改善箇所説明図

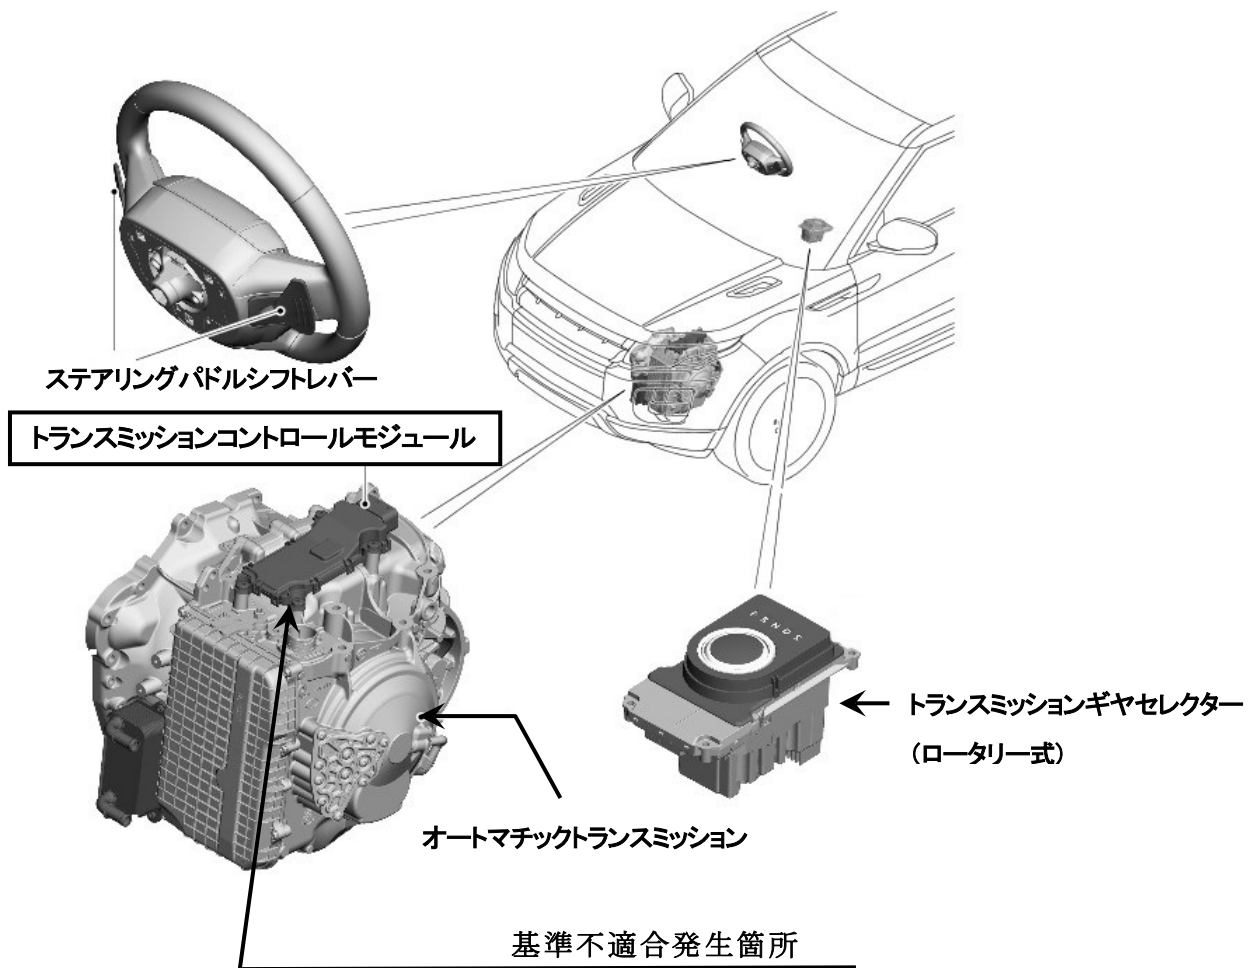
- ①トランスミッションコントロールモジュールにおいて、制御プログラムが不適切なため、車両が停止する直前にギヤセクターを前進から後進に変更すると、当該モジュールがトランスミッション内部の油圧の変化を異常として検知することがある。そのため、警告灯が点灯し、ギヤセクターが後進の状態でギヤがニュートラルに切り替わり走行できなくなるおそれがある。
- ②トランスミッションコントロールモジュールにおいて、制御プログラムが不適切なため、クラッチ板を作動させるソレノイドの電流値が異常として検知することがある。そのため、走行中に警告灯が点灯し、ギヤがニュートラルになり走行できなくなるおそれがある。

全車両、トランスミッションコントロールモジュールの制御プログラムを対策プログラムに書き換える。

識別：トランスミッションコントロールモジュールコネクタ部に白ペイントを塗布する。
